SUSITARIMAS Nr. 4

Susitarimo data	2023-02-24	Susitarimo Nr.	
Sutarties pavadinimas	TRANSPORTO PASKIRTIES PASTATO, VILNIAUS G. 56, ŠALČININKAI, KAPITALINIS REMONTAS		
Sutarties data	2022-05-25	Sutarties Nr.	SU-89
Užsakovas	UAB „ŠALČININKŲ AUTOBUSŲ PARKAS“		
Rangovas	UAB JARAKS		
Susitarimo pagrindas:	Remiantis viešųjų pirkimų įstatymo 89 straipsnio 1 dalies 2 ir 3 punkto nuostatomis, Statybos rangos Sutarties 9.9.1., 10.1., 10.2 punktais bei 2017 m. birželio 28 d. Viešųjų pirkimų tarnybos direktoriaus įsakymo Nr. 1S-95 „Dėl kainodaros taisyklių nustatymo metodikos patvirtinimo“ punktų Nr. 28.4.		
Susitarimo turinys:	Šalys susitaria: 1) Atsisakyti nevykdomų darbų; 2) Įsigyti papildomus darbus;		
Sutarties kaina po Susitarimo	1138067,93 Eur. (Vienas milijonas vienas šimtas trisdešimt aštuoni tūkstančiai šešiasdešimt septyni eurai, 93 ct) iš kurių PVM sudaro 197515,92 Eur. (Vienas šimtas devyniasdešimt septyni tūkstančiai penki šimtai penkiolika eurų, 92 ct.).

**TRANSPORTO PASKIRTIES PASTATO, VILNIAUS G. 56, ŠALČININKAI,
KAPITALINIO REMONTO PASITARIMO PROTOKOLAS NR. 3**

**TRANSPORTO PASKIRTIES PASTATO, VILNIAUS G. 56, ŠALČININKAI, KAPITALINIO
REMONTO PASITARIMO PROTOKOLAS NR. 4**

Laiptų apdailos įrengimas

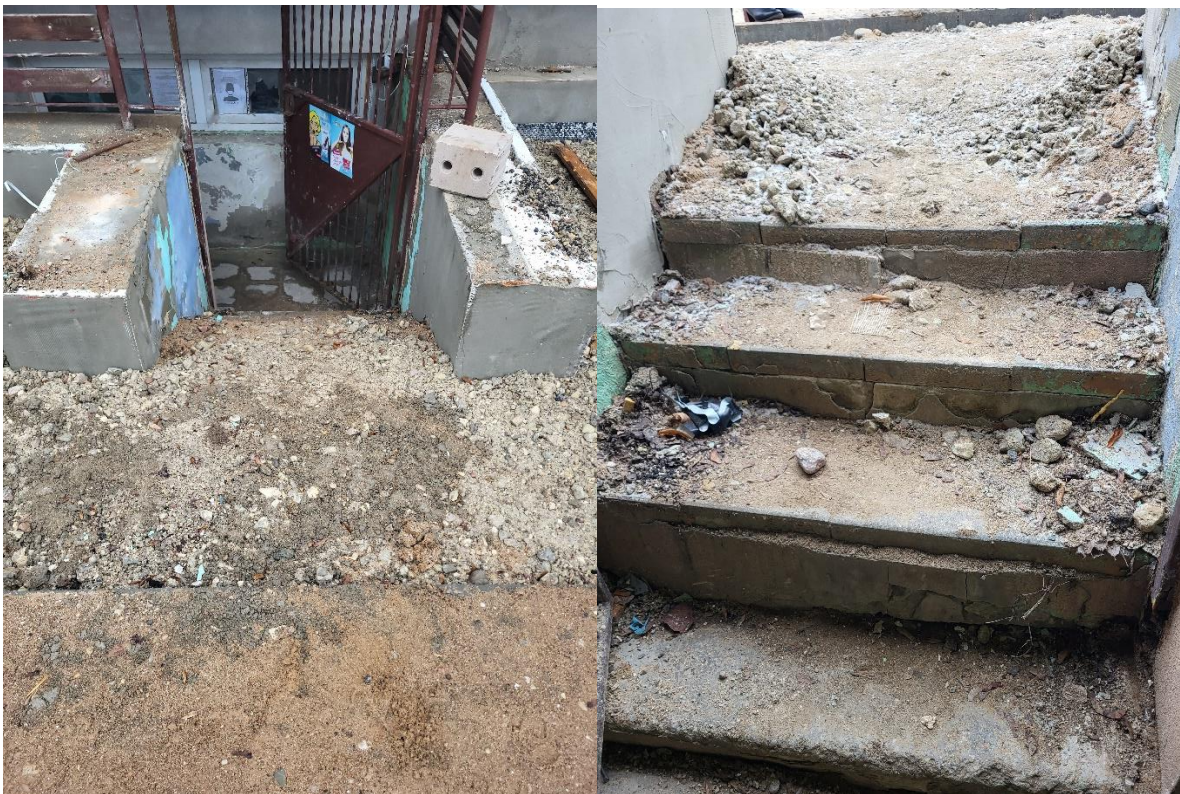
- 1.1. Atliekant lauko laiptų LP-3/LP-4/LP-5 įrengimo darbus, pastebėta, kad techniniame projekte nėra numatyta lauko laiptų pakopų apdailos. Techniniame projekte konstrukcinėje projekto dalyje numatytas tik lauko laiptų įrengimas (gelžbetonis). Rangovas siūlo lauko laiptų apdailą įrengti iš betoninių trinkelų klijuojant trinkeles prie laiptų betono pagrindo.

STIPRINAMOS STOGELIO KOLONOS
IR SIJOS MAZGAS (VAIZDAS IS SONO)
M1:10

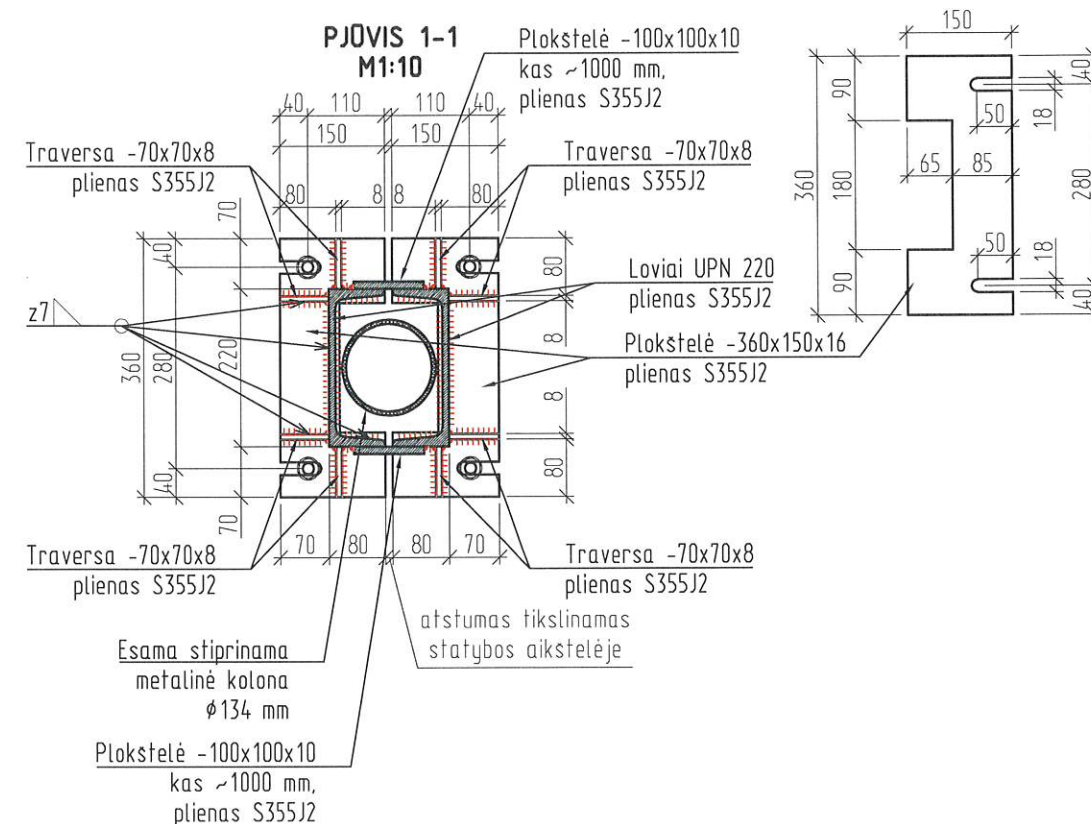
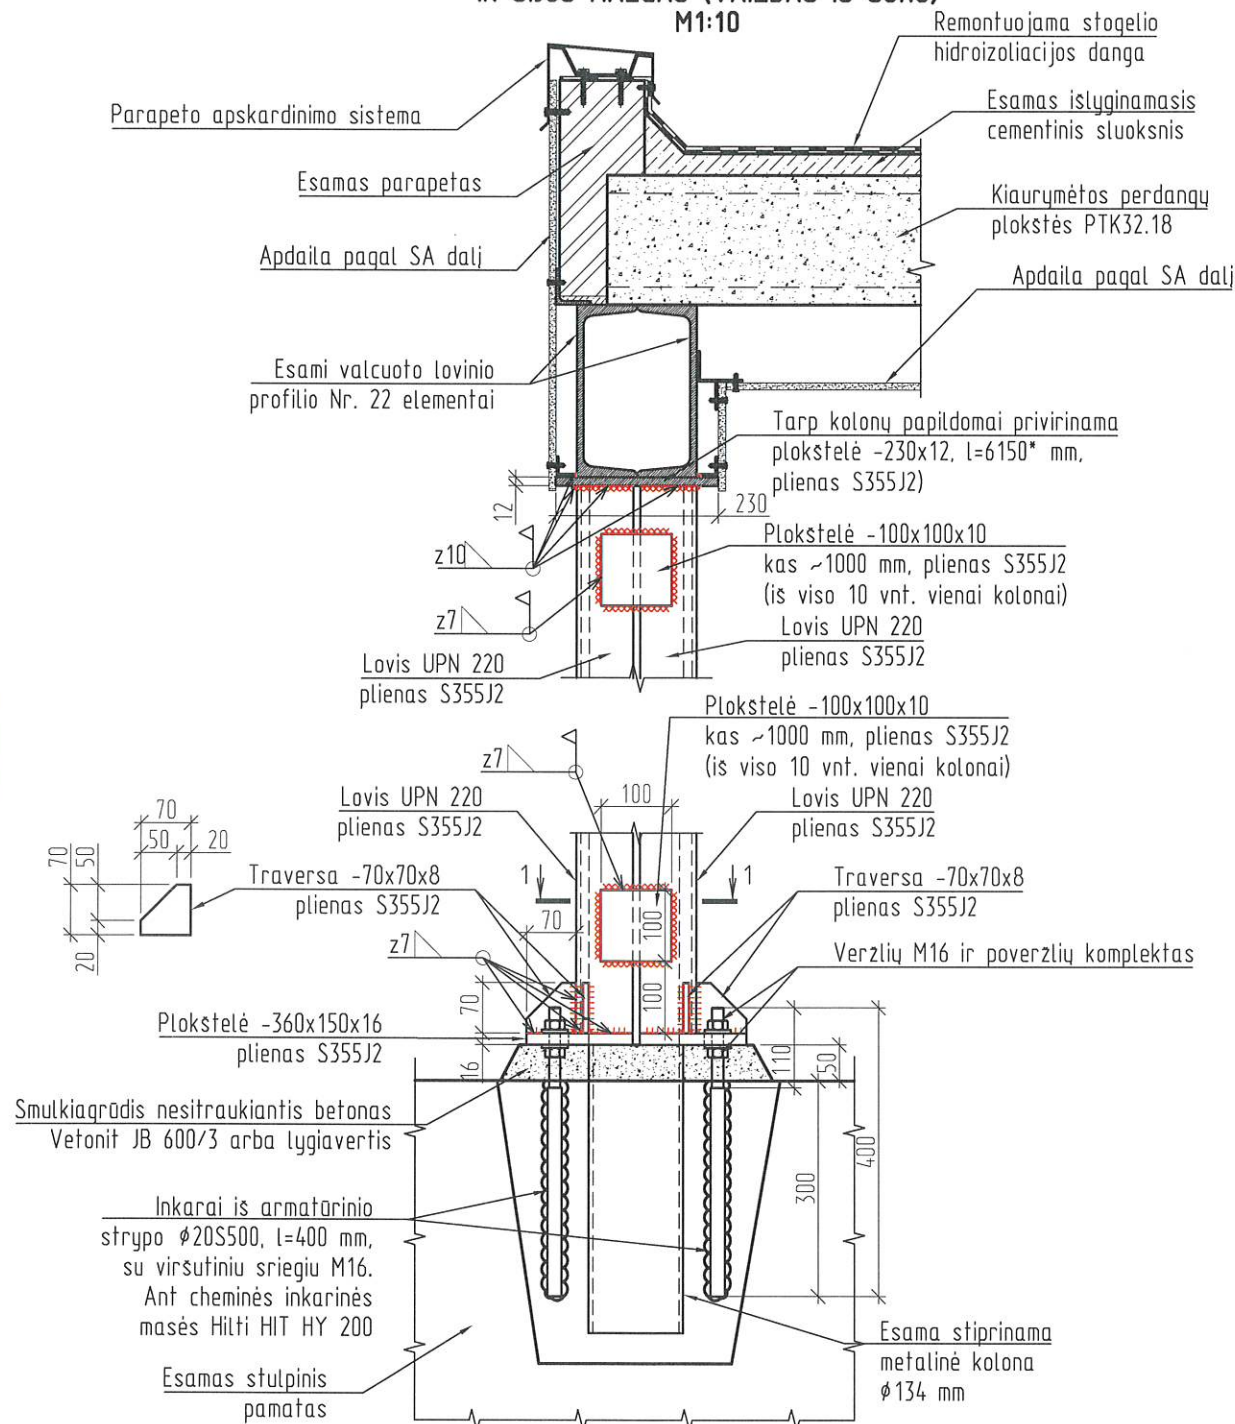
- 1.4. Techniniame projekte SA dalyje yra numatyta stogelio tarp perono ir stoties pastato kolonų apdaila (dažymas metalui skirtais dažais). Atliekant esamų metalinių kolonų stiprinimą pagal techninio projekto konstrukcinės dalies mazgą, paaiškėjo, kad kolonos stovi labai kreivai ir sustiprinti be tarpų tarp naujų metalinių lovių nepavyks. Darbo projekto konstrukcinės dalies vadovas siūlo metalinius lovius suvirinti metaliniais lakštais kas 1 m. Tarpo uždengimui rangovas siūlo kolonos aptaisyti iš lengvo metalo karkaso ant kurio įrengti fibrocementines plokštes.

85.	Stogelio tarp perono ir stoties pastato kolonų apdaila (Dažymas metalui skirtais dažais)	TS-14	m²	11	Atsisakoma, nes kolonos aptaisomos plokštėmis
85.1	Stogelio tarp perono ir stoties pastato kolonų apdaila (apkalimas cementinėmis plokštėmis ant metalinio karkaso)		m²	15,50

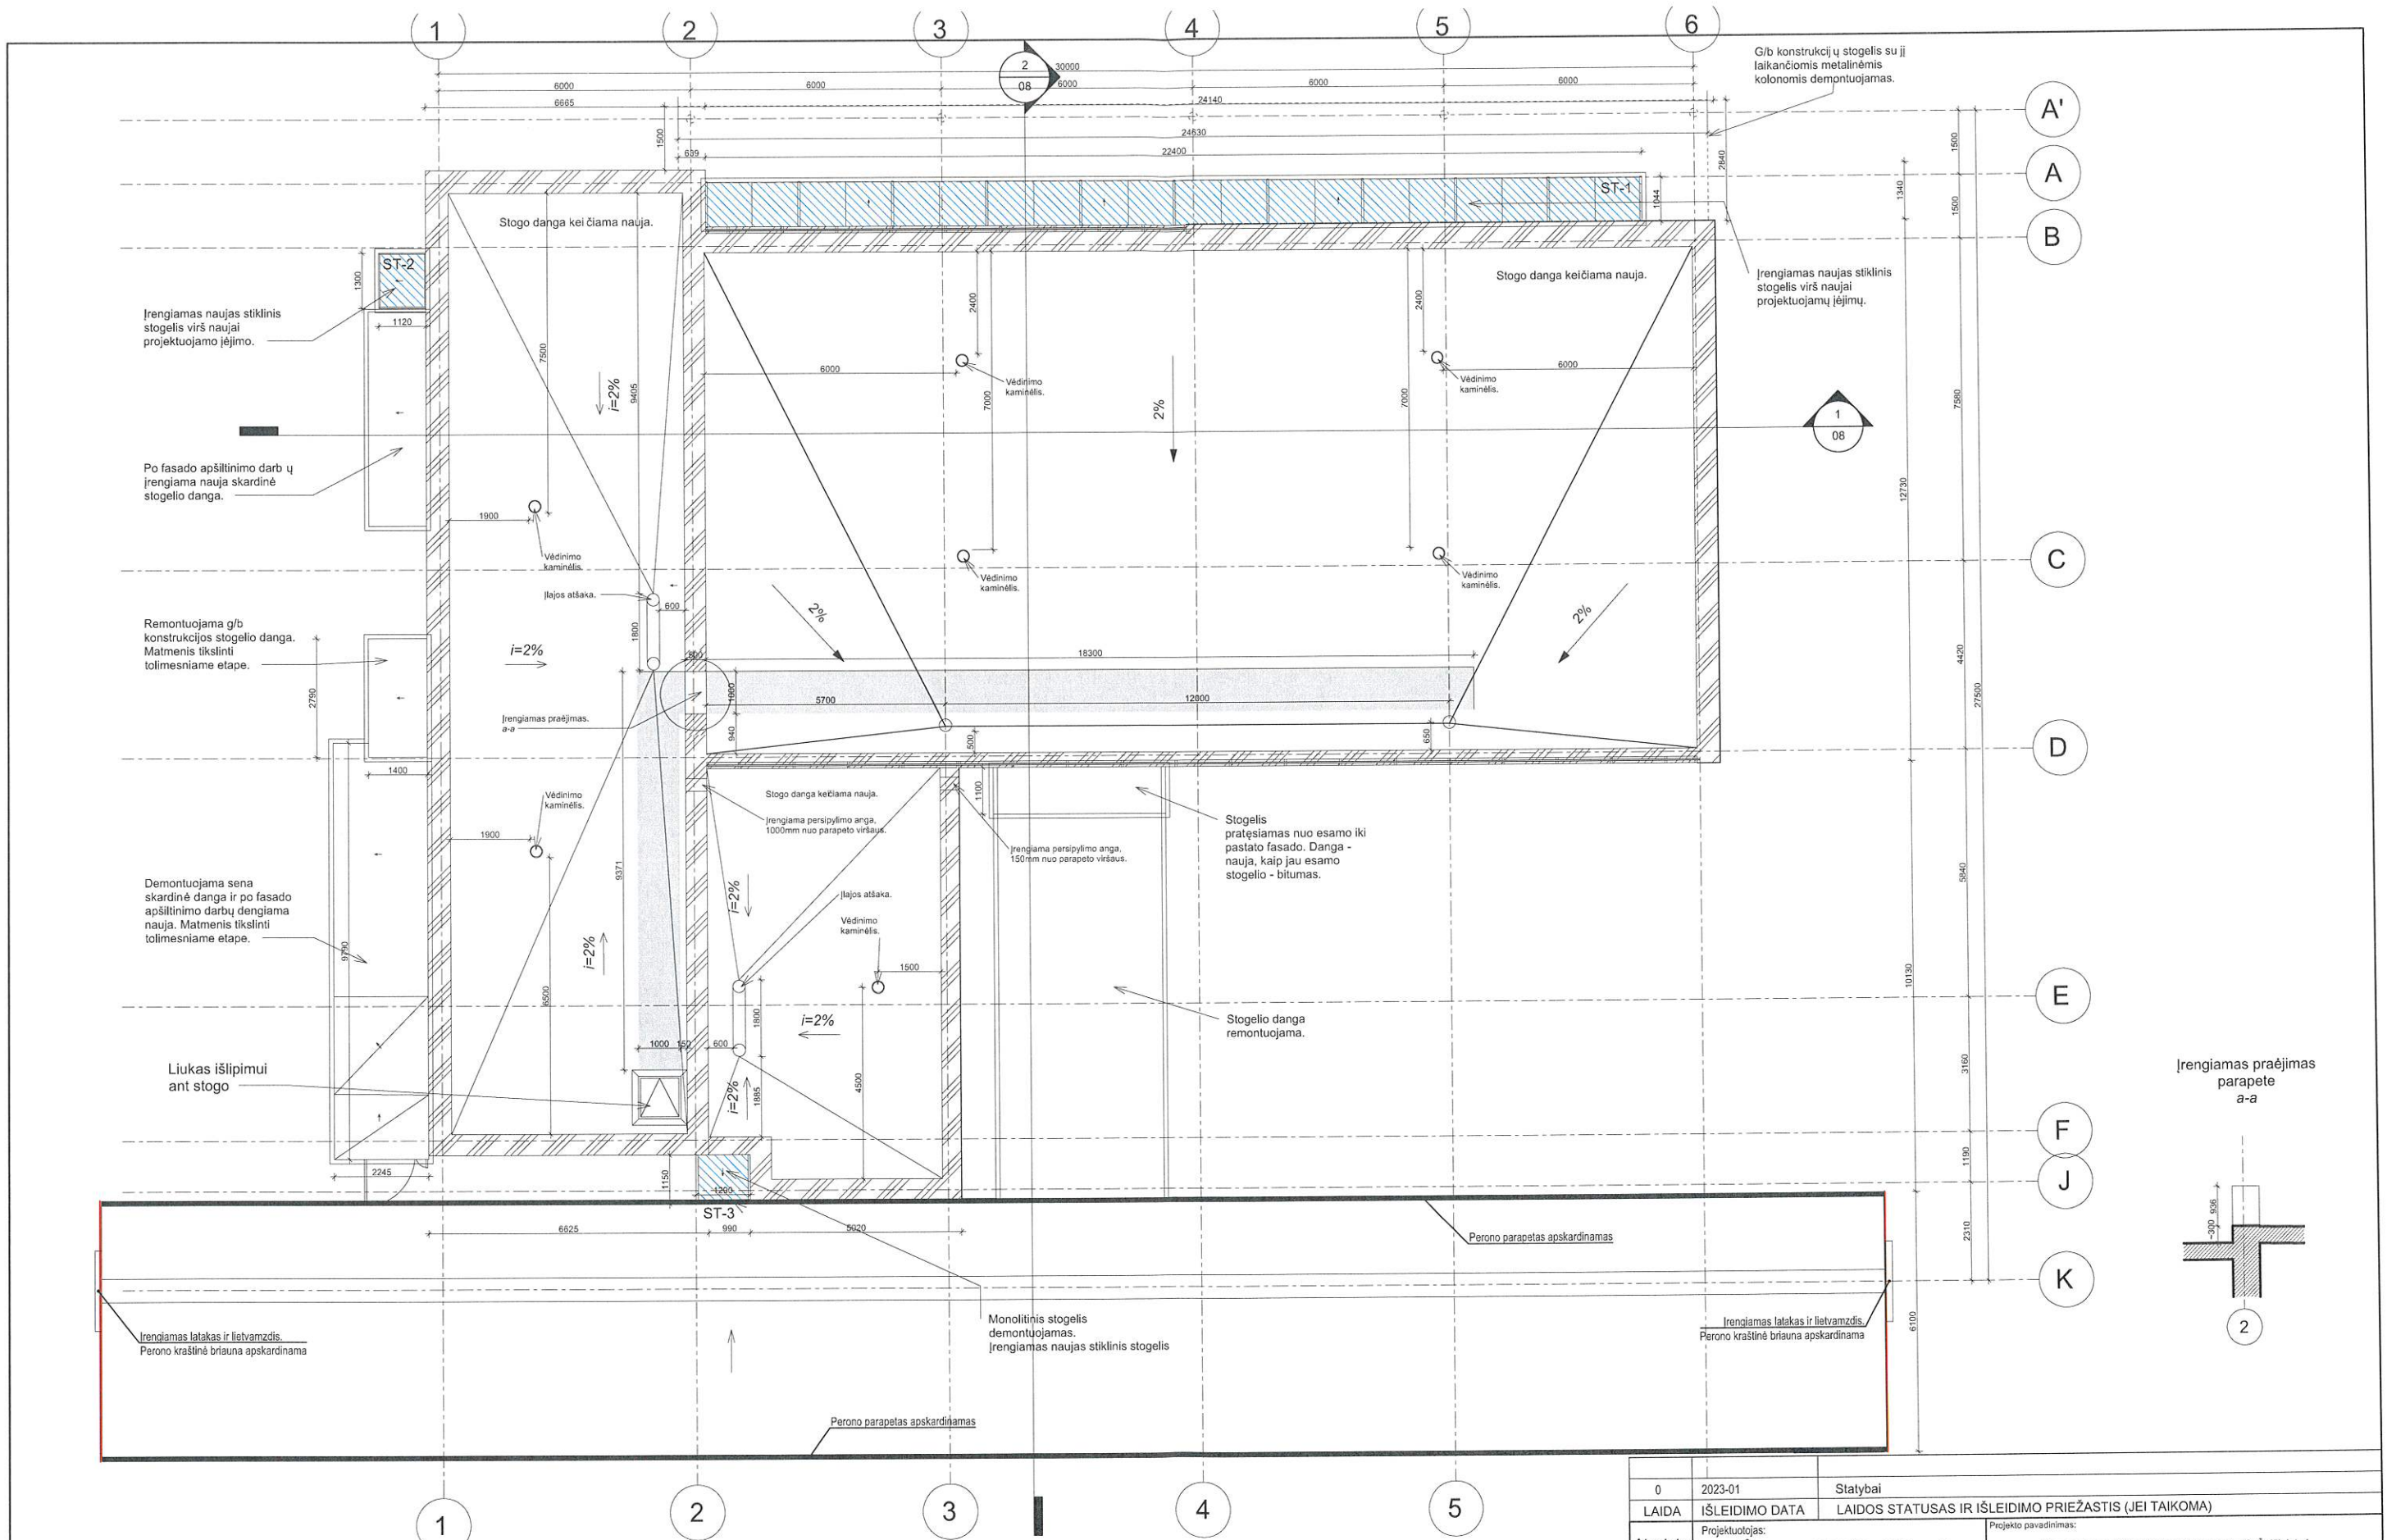
- 1.5. Antrame aukšte virš laiptinės pagal projektą numatomas išlipimo ant stogo liukas. Remiantis techninio projekto gaisrinės saugos dalies, liukas turi būti 100x100 cm pločio. Įrengus 100x100 cm liuką būtina praplatinti perdangos plokštę, kadangi anksčiau liukas buvo 80x80 cm. Rangovas informavo, kad perdangos plokštės negalima platinti, nes plokštė yra 100 cm pločio. Plokštės praplatinimui būtina stiprinti. Darbo projekto vadovas pasiūlė stiprinti perdangos plokštės įrengus po jomis metalinę siją. Sustiprinus perdangos plokščių atramas bus galima praplatinti angą iki reikiamo pločio.
